意見聴取会資料

東京電力株式会社 東通原子力発電所  
原子炉設置許可申請に係るクロスチェック解析  
運転時の異常な過渡変化  
—給水加熱喪失—

2010年2月25日

原子力安全・保安院  
原子力発電安全審査課

### ■クロスチェック解析と申請解析の比較

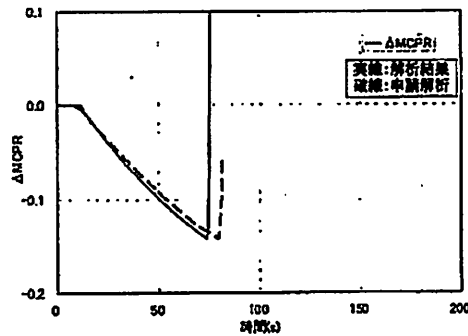
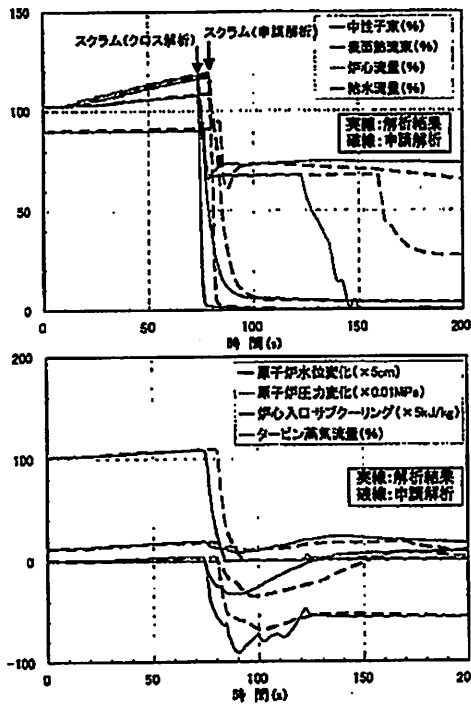
クロスチェック解析と申請解析は、全体的な過渡応答は良く一致している。  
ΔMCPRの値は、クロスチェック解析と申請解析とで一致している。

なお、スクラムの時間に若干差異があり、申請解析の方がスクラムするまでの時間がやや長くなっている。

申請解析は、炉心を熱水力的に1点で扱うモデルであるのに比して、クロスチェック解析では、炉心を軸方向24分割して過渡応答を解析している。この炉心モデルの差により、加わる反応度に若干の差が生じていると推定される。

炉心モデルを申請解析のモデルに近づけた解析を行い検討。

### ■クロスチェック解析の炉心モデルを申請解析のモデルに近づける解析を行った。

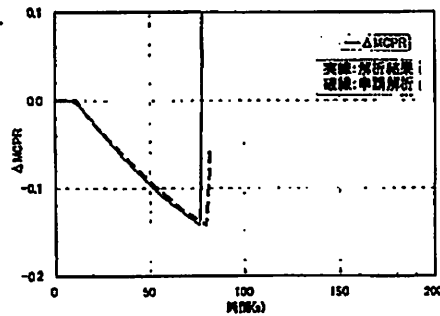
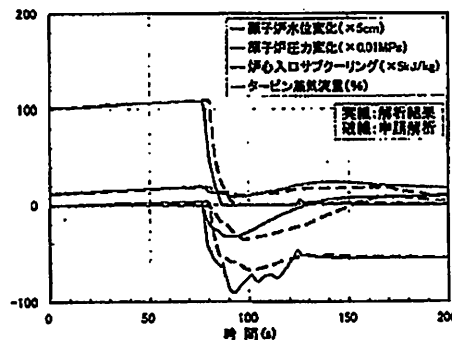
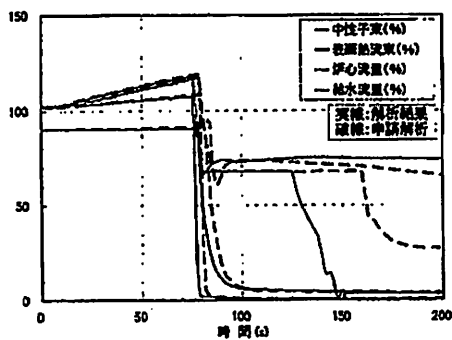
- ①ポイド反応度に関する変更：初期状態の炉心平均ポイド率を比較すると、申請解析が約45%、クロスチェック解析が約50%となり、申請解析の方がやや小さい値となっており、申請解析の方がポイド反応度係数をやや小さく評価していると推定される。

この初期状態の炉心平均ポイド率の違いは、減速材ポイド係数に対して約10%に相当するので、クロスチェック解析のポイド反応度 フィードバック量を0.9倍して解析を行った。

- ②ドップラ反応度に関する変更：軸方向24ノードの中で、平均出力位置の1ノードに対する燃料温度を使ってドップラ反応度を計算するように変更して解析した。

### ■炉心モデルを申請解析のモデルに近づけた解析結果

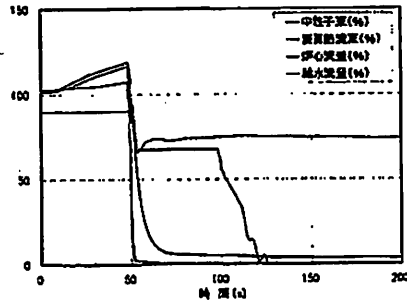
■スクラム時間が申請解析に近づく結果となった。しかし、ΔMCPRの値は変化しない。

■スクラム時間が変化してもΔMCPRの値は変化しない点を検討するため、感度解析を実施。

### ■スクラム時間に対する $\Delta$ MCPRの感度解析(給水温度低下特性を変更)

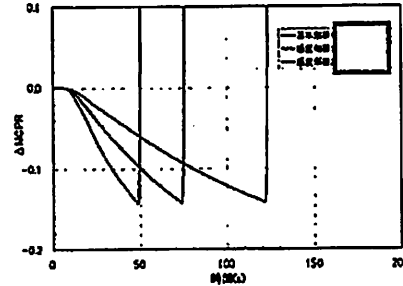
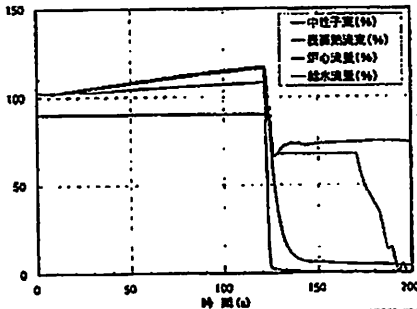
■スクラム時間に対する $\Delta$ MCPRの感度解析として、基本解析では給水温度低下特性の一次遅れ時定数を  としているが、これを   に変更した感度解析を行った。

■反応度の印加速度が変化するためスクラム時間は変化するが、 $\Delta$ MCPRの値には変化はない。  
本事業では、スクラム時点の出力レベルは、約117%でほぼ同一となるため、 $\Delta$ MCPRの値は大きく変化しない。
